Atto del Dirigente DETERMINAZIONE

Num. 6465 del 07/04/2022 BOLOGNA

Proposta:	DPG/2022/6791 del 07/04/2022
Struttura proponente:	SETTORE TUTELA DELL'AMBIENTE ED ECONOMIA CIRCOLARE DIREZIONE GENERALE CURA DEL TERRITORIO E DELL'AMBIENTE
Oggetto:	FASE PRELIMINARE AL PROVVEDIMENTO AUTORIZZATORIO UNICO REGIONALE, AI SENSI DELL'ART. 26 BIS DEL D. LGS. 152/2006, PER GLI "INTERVENTI DI COMPLETAMENTO DELLA RETE VIARIA DI ADDUZIONE NELL'AMBITO DEL POTENZIAMENTO IN SEDE DEL SISTEMA AUTOSTRADALE E TANGENZIALE DI BOLOGNA: INTERMEDIA DI PIANURA"
Autorità emanante:	IL RESPONSABILE - AREA VALUTAZIONE IMPATTO AMBIENTALE E AUTORIZZAZIONI in applicazione della Delibera 324/2022 (Allegato 1, art. 29) che stabilisce che la responsabilità di una Area di lavoro dirigenziale priva di titolare è assegnata in via ordinaria al Dirigente di Settore sovraordinato Responsabile di SETTORE TUTELA DELL'AMBIENTE ED ECONOMIA CIRCOLARE, CRISTINA GOVONI
Firmatario:	CRISTINA GOVONI in qualità di Responsabile di settore

ADS05 - AREA DI SUPPORTO 1:2000

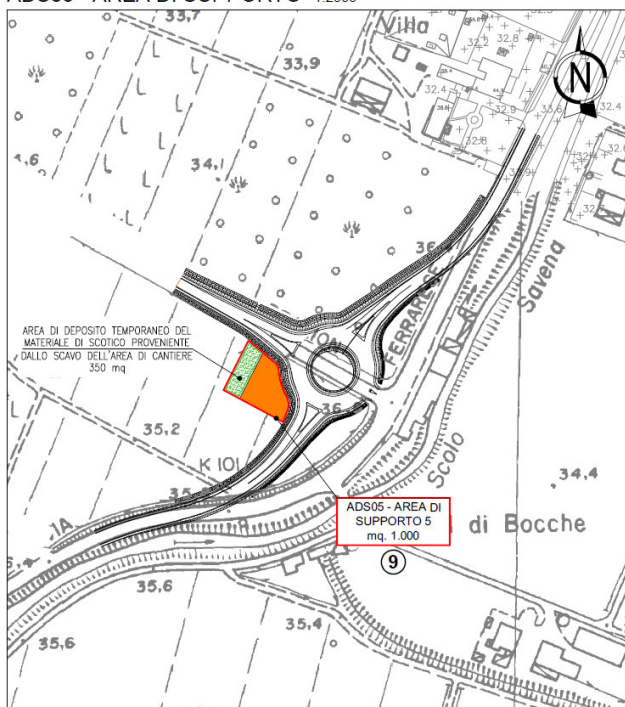
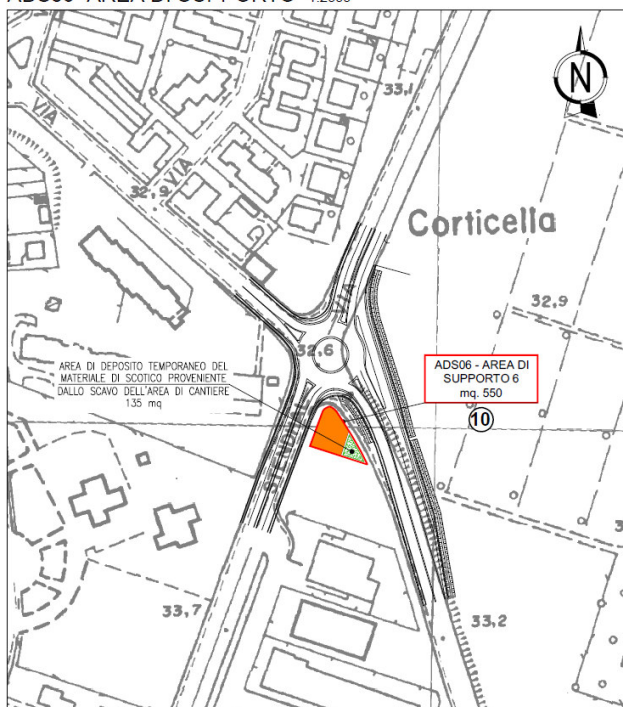
In merito alla cantierizzazione, in prossimità delle due rotatorie sono previste due aree di supporto:

- in fregio a via Peglion di 1.000 mq (ADS5) più altri 350 mq per l'accantonamento dello scotico,
- tra i bracci a sud della rotatoria di via Shakespeare di 550 mq (ADS6) più 135 mq per l'accantonamento dello scotico.
